➤ Installation du kit / courroie de distribution sur moteurs GM (Isuzu) 1.7D

Référence Gates : 5563XS / K015563XS / K025563XS / K035563XS

Ce bulletin remplace le bulletin technique N° 09.

Changement de tendeur

Fig. 1 Réf. OE 5636724

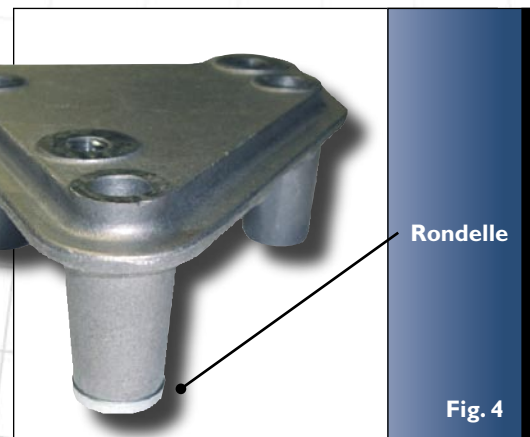
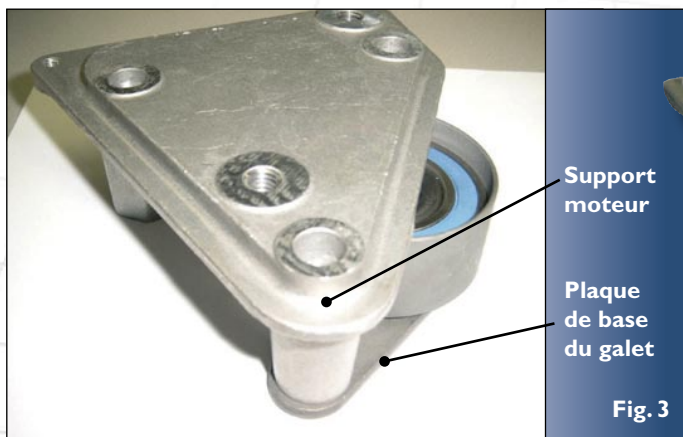
Le tendeur initial (Fig.1) a été remplacé en première monte par une nouvelle version (Fig. 2).
C'est pour cette raison que nos kits ne contiennent que les nouveaux galets tendeurs.

K015563XS	5563XS			A partir du moteur n°328704
K025563XS	5563XS			Tous moteurs
K035563XS	5563XS			Jusqu'au moteur n°328703

Comme la plaque de base du tendeur initial vient se loger sous la patte courte du support moteur (Fig. 3), le **K015563XS** peut être utilisé uniquement à partir du moteur n°328704.

Le kit **K025563XS** est vendu avec une rondelle destinée à rallonger la patte plus courte du support moteur sur l'ancienne version (Fig. 4), et un goujon nécessaire pour accrocher le ressort du nouveau tendeur (Fig. 5). Le K02 peut toujours être utilisé : jusqu'au moteur n°328703, au moyen de la rondelle et du goujon ; et à partir du moteur n°328704 sans rondelle ni goujon.

Le **K035563XS** est fourni avec le nouveau support moteur qui possède trois pattes de même longueur. Ce kit peut être utilisé jusqu'au moteur n°328703.

Fig. 8

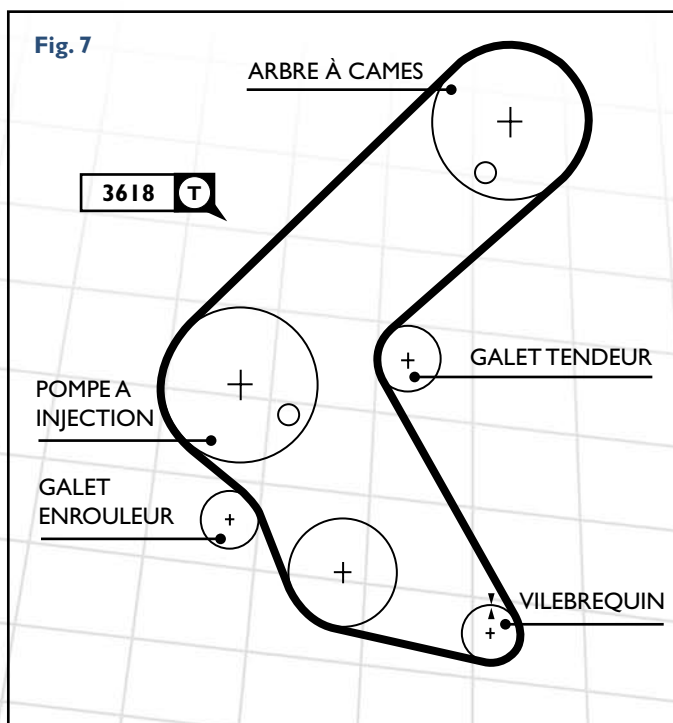
Le non respect de cette procédure peut entraîner une tension de courroie trop élevée menant à une surcharge de la poulie guide,

entre la pompe à huile et la pompe à injection, causant habituellement la destruction de l'enrouleur (Fig. 8) et entraînant de graves dommages moteur.

* Après l'étape n° 10 de la procédure A), ou l'étape 9 de la procédure B), il est hautement recommandé de vérifier la tension dans l'espace **T**, (voir le schéma de transmission ci-dessous - Fig. 7) au moyen du tensiomètre sonique STT-1 Gates.

Pour ce faire, entrer le code 3618 dans le STT-1 (s'assurer que la puce installée dans l'appareil est la version 006) et prendre la mesure normalement.

Si la tension est trop élevée alors il faut complètement relâcher le tendeur et recommencer la procédure de tension jusqu'à ce que la diode verte s'allume.

Si la tension est trop basse, il est nécessaire d'aider le ressort du tendeur avec la clé Allen jusqu'à ce que la diode verte s'allume.
